瑞泉文苑二期方案变更

设计单位：广州博厦建筑设计研究院有限公司

3#楼二层平面图

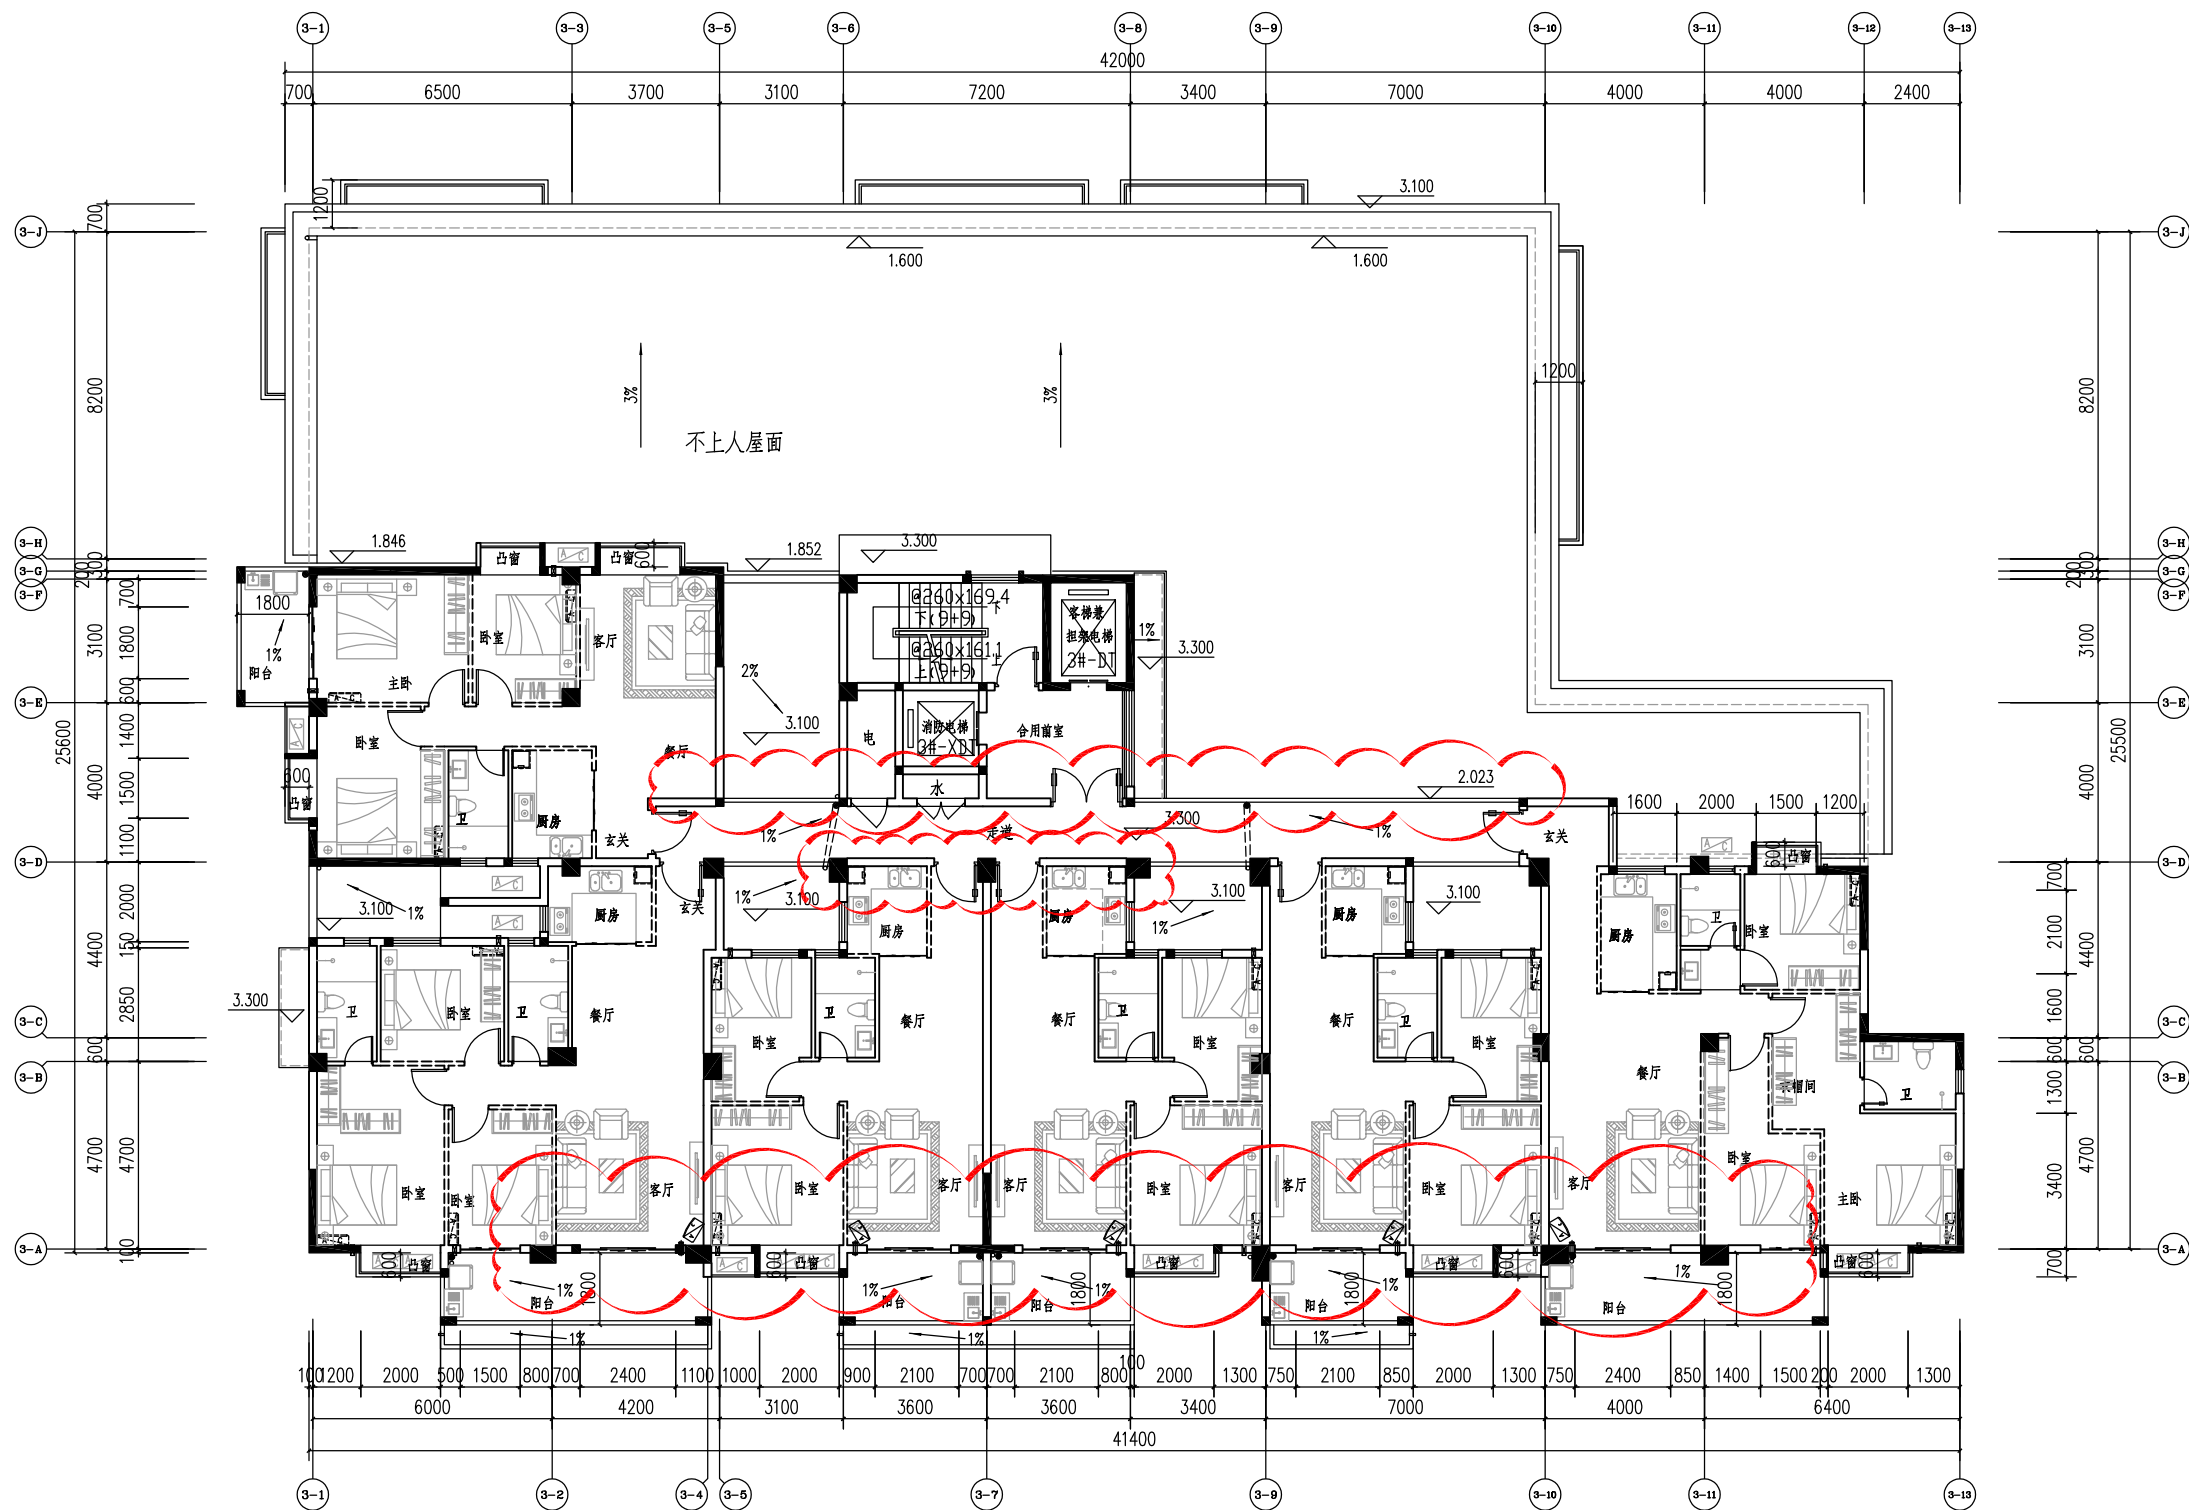
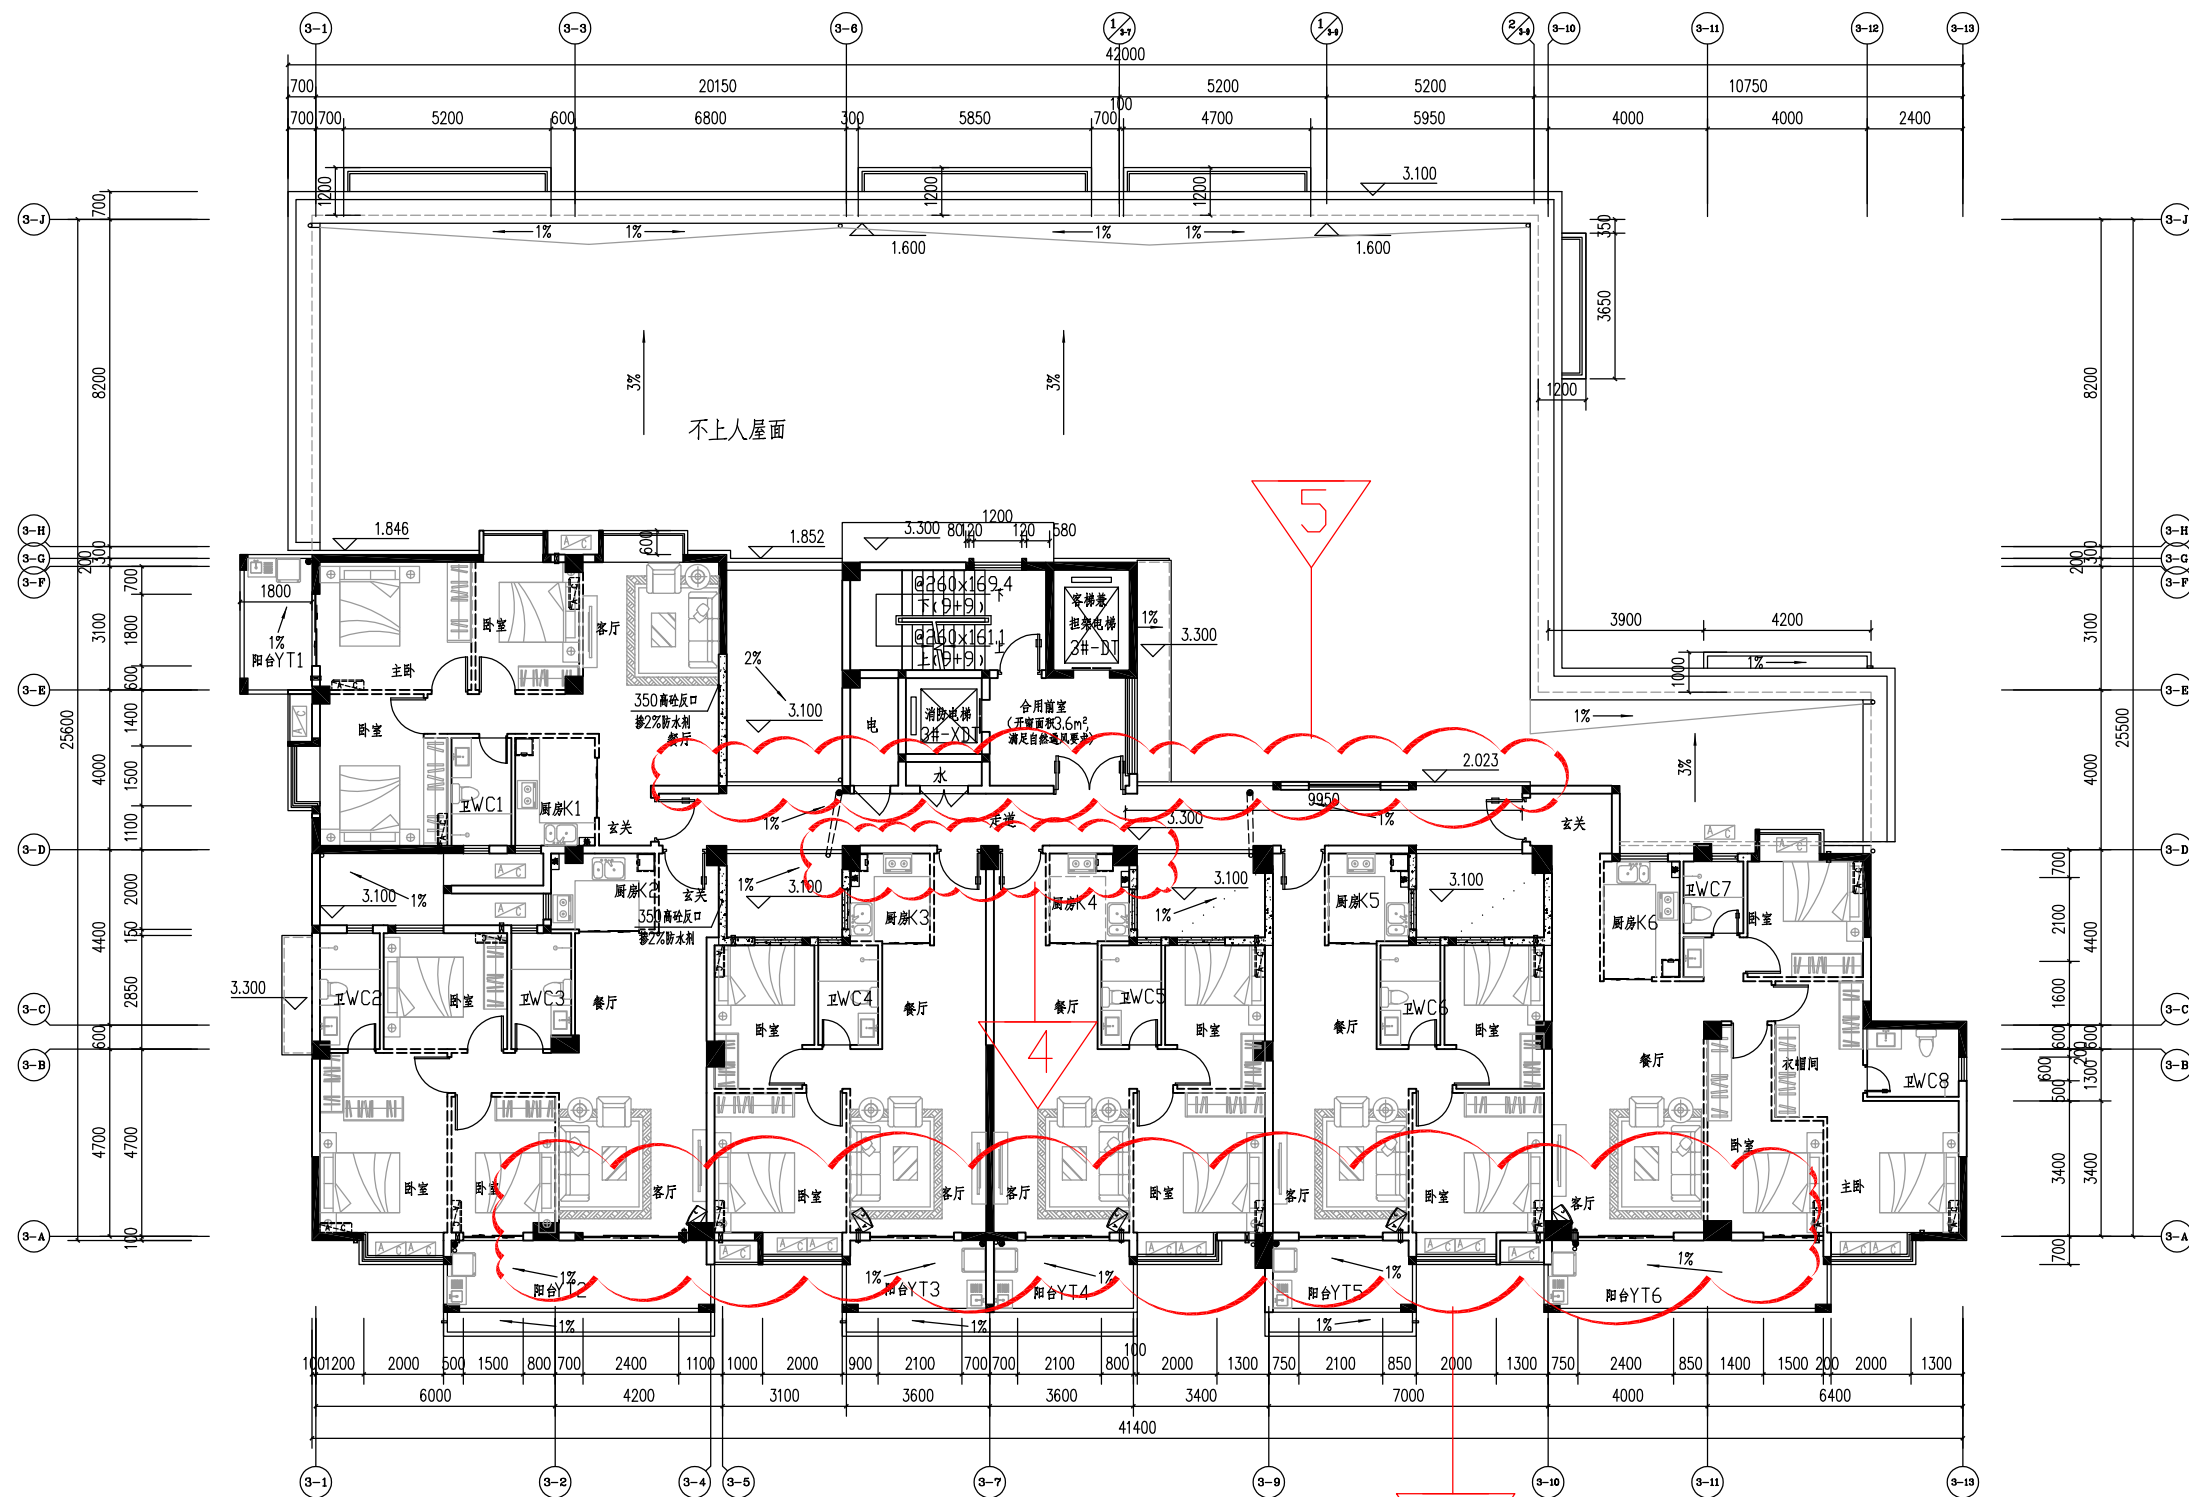
- 3.图中③-A轴交③-2轴、③-4轴、③-10轴、③-11轴的柱子往③-B方向移250mm与外墙平
- 4.图中③-D轴交③-6轴的柱子往③-9轴方向平移250mm与外墙平,图中③-D轴交③-8轴的柱子往③-5轴方向平移400mm与外墙平
- 5.图中③-8轴~③-10轴交③-D轴走道往③-9轴方向加宽100mm尺寸,由1700mm改为1800mm,③-9轴~③-6轴走道往③-B轴方向加宽100mm尺寸由1700mm改为1800mm,③-9轴~③-10轴间增加3.6米长墙,墙上升1.8米宽窗
